別添え

同一空間において複数層が外気に面している場合の判断手順

図1 外部の気流が流通する場所の原則の考え方

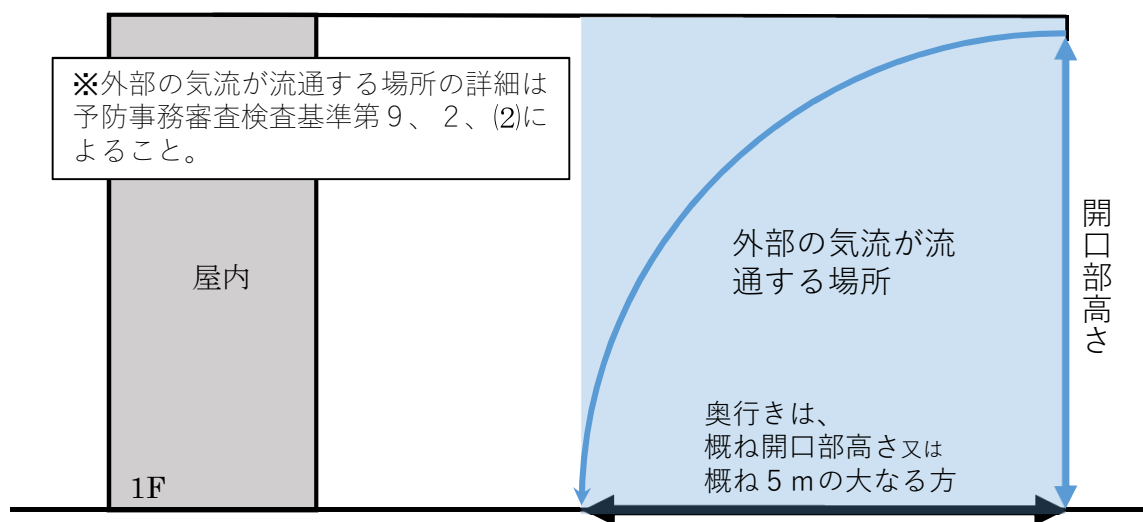
- 1 階ごとに原則の考え方（図1）を参考に検討する。
- 2 開口部又は開口部とみなせる部分ごとに判断した奥行き（図2参照）を比較する。
- 3 2で最も屋外側となる奥行きまでの部分を当該階の外部の気流が流通する場所として取扱う。
- 4 判断例を図3～図12に示す。
